监理工程师通知单

工程名称：蒋巷镇三洞湖 75MW 渔光互补光伏发电项目

编号：CZZH-DQ-B002-009

事由：关于支架、组件安装存在的质量问题

附图片：

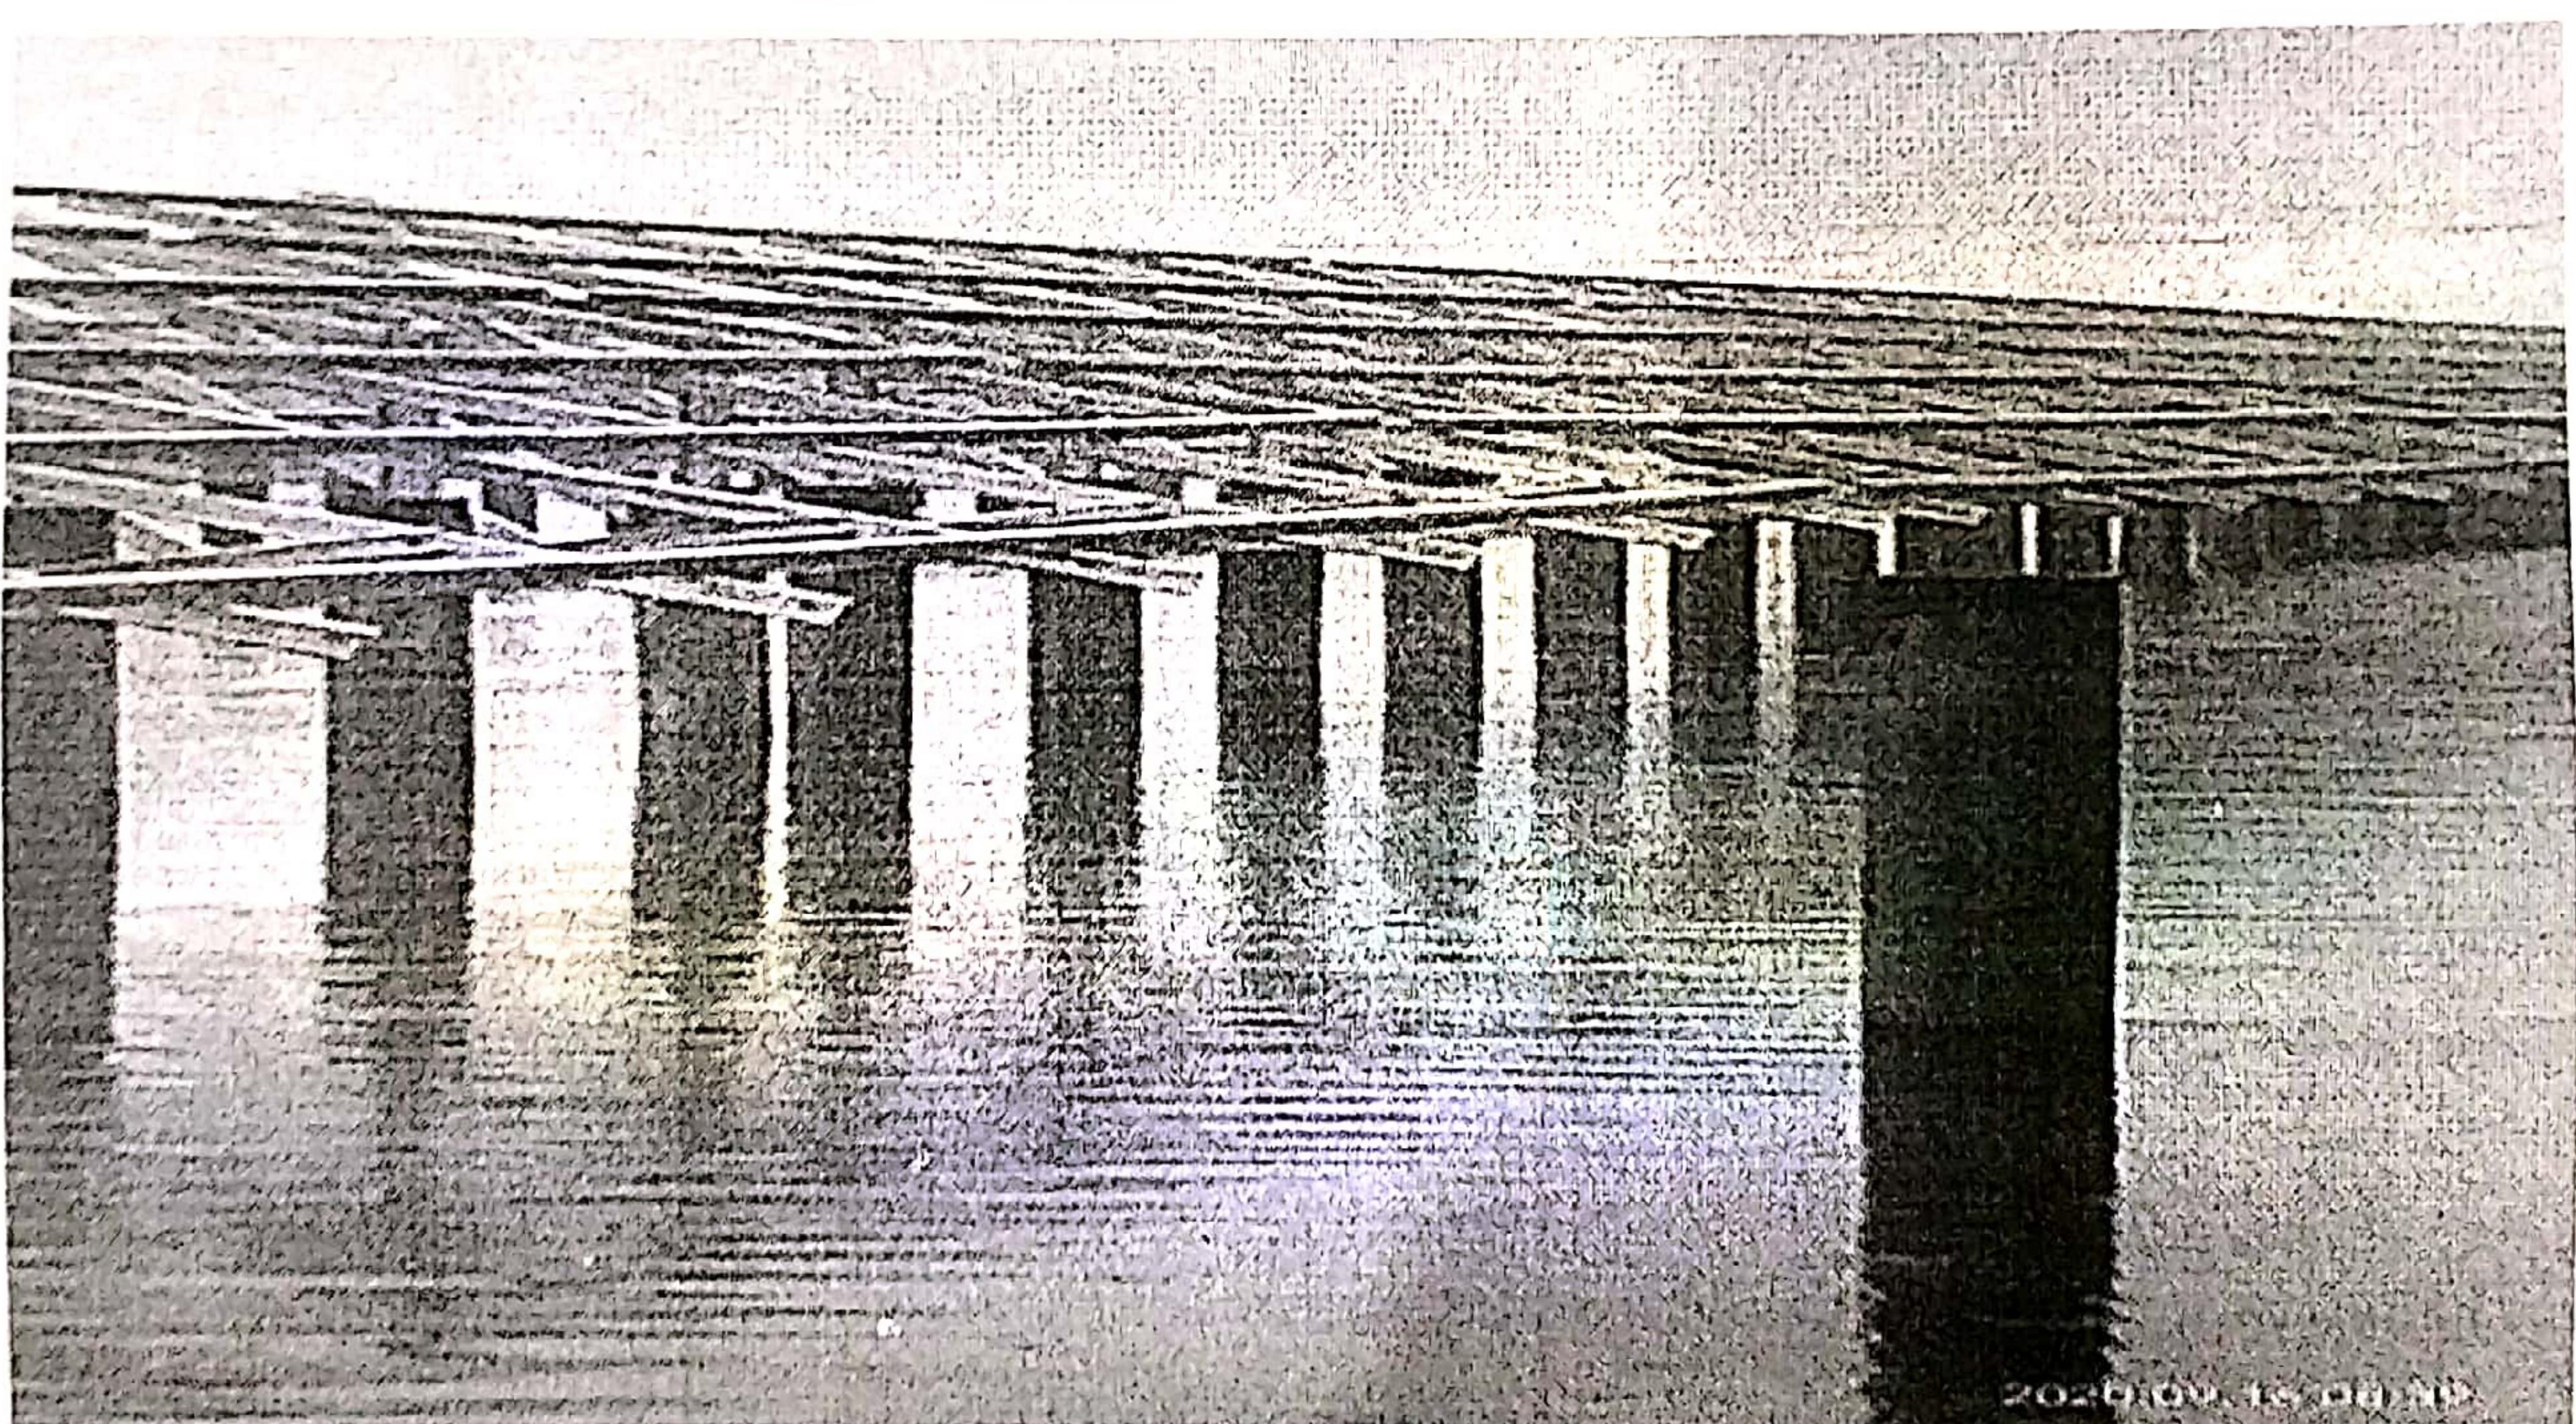
2020年9月16日监理部巡检中，发现你单位已安装完毕的支架、组件部分存在平整度较差，标高高低不一，前后错位，通过对相邻两组组件对角进行复核，偏差在10-30mm不等。

- 1、及时对不符合要求的相关部位进行整改
- 2、每一个分项安装工程开始之前，应加强对工人的技术交底工作，严格按照规范组织施工；
- 3 对已成型且偏差超过允许范围的施工部位进行整改处理，并在不影响安装工程进度的前提下，按照已审批完毕的施工方案及时组织相关人员进行整改，整改后报监理部复查。

针对上述问题要求贵单位三日整改完成并以书面形式回复。
